DODATEČNÉ INFORMACE XIII.

v souladu s ustanovením § 49 odst. 1 zákona č. 137/2006 Sb., o veřejných zakázkách, ve znění pozdějších předpisů (dále jen „ZVZ“), byly zástupci zadavatele doručeny žádosti o dodatečné informace k zadávacím podmínkám veřejné zakázky s názvem „ČZU – Meziprofesní centrum environmentálních věd – 2. část“, ev. č. veřejné zakázky: 482946, zadávané zadavatelem **Česká zemědělská univerzita v Praze**, se sídlem Kamýcká 129, PSČ 165 21, Praha 6 - Suchbátka, IČ: 604 60 709 (dále jen „Zadavatel“).

Např. 6.NP

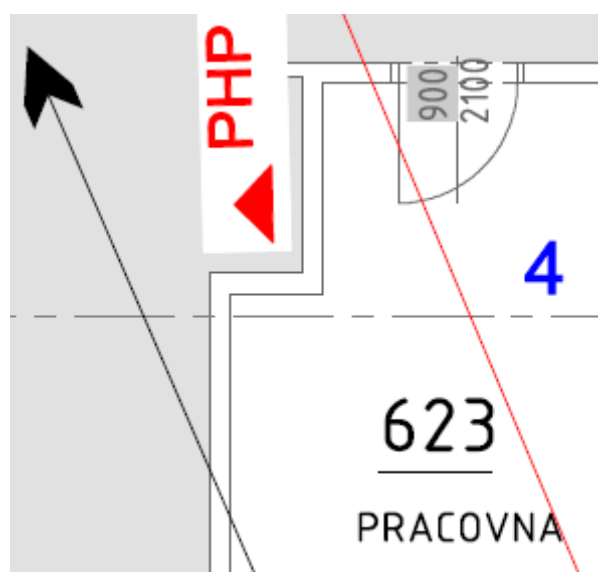
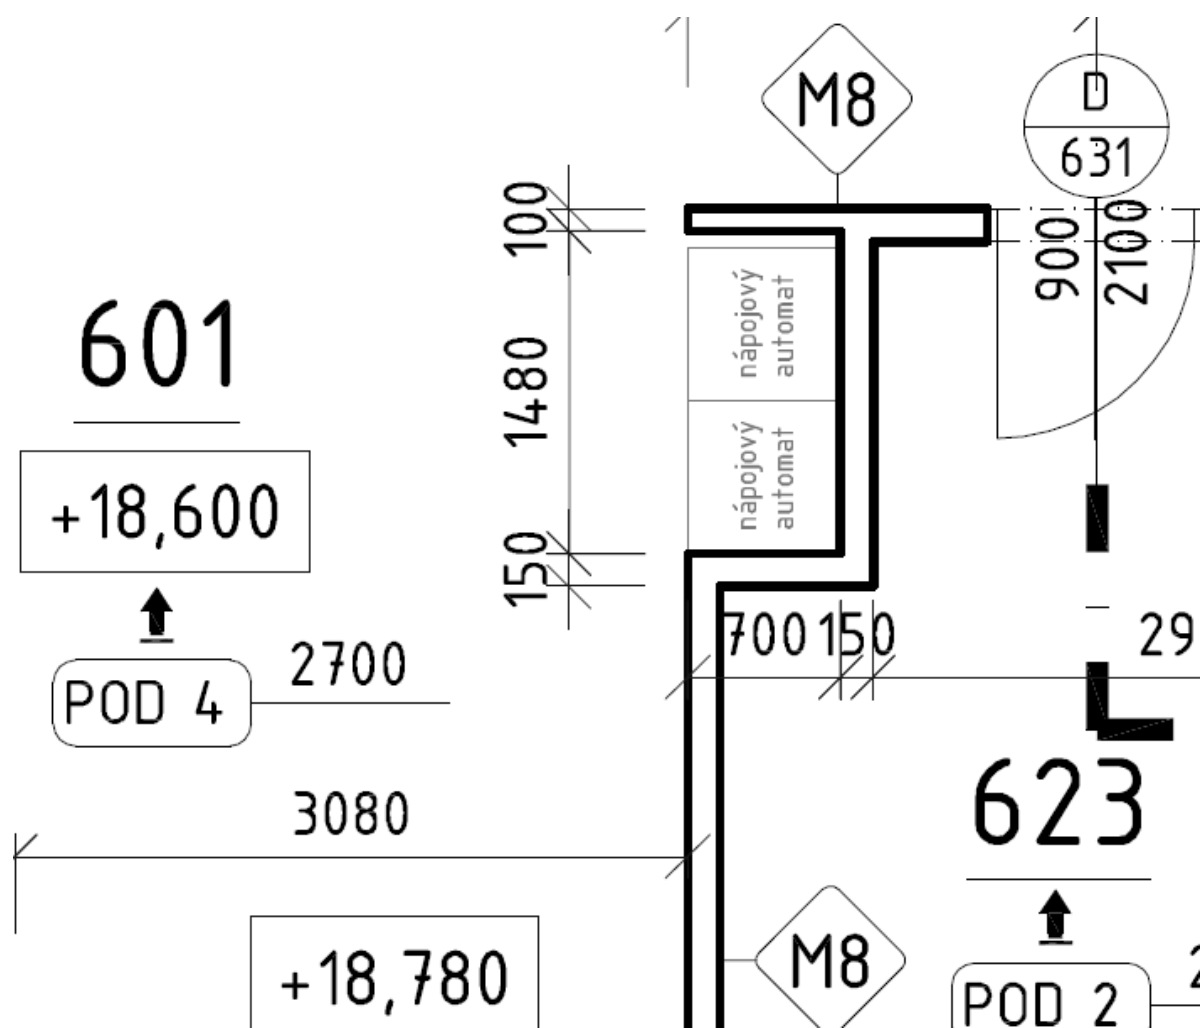
„Dle výkresové části Požárně bezpečnostního řešení je celkem 56 PHP umístěno v nikách. Výkaz výměr obsahuje počty nik v ploškách:

51	34226-0014	M14 Zřízení niky pro PHP v SDK přičce	kus	56,00
686	Z/47	Obklad niky pro hasicí přístroje, provedeno dle PD viz.materiálové listy 404	ks	58,00

Žádáme zadavatele o opravu výkazu výměr v souladu s projektovou dokumentací.

Uchazeč upozorňuje zadavatele na nesoulad výkresů Požárně bezpečnostního řešení a Architektonickostavebního řešení, kde může dojít ke kolizi s umístěním PHP. Umístění PHP není ve stavebních výkresech dle požárního řešení.

Zadavatel v návaznosti na uvedený dotaz upravil příslušnou část výkazu výměr, a to upravením položky č. 686, která je nyní v následujícím znění:

686	Z/47	Obklad níky pro hasící přístroje, provedeno dle PD viz.materiálové listy 404	ks	56,00
-----	------	--	----	-------
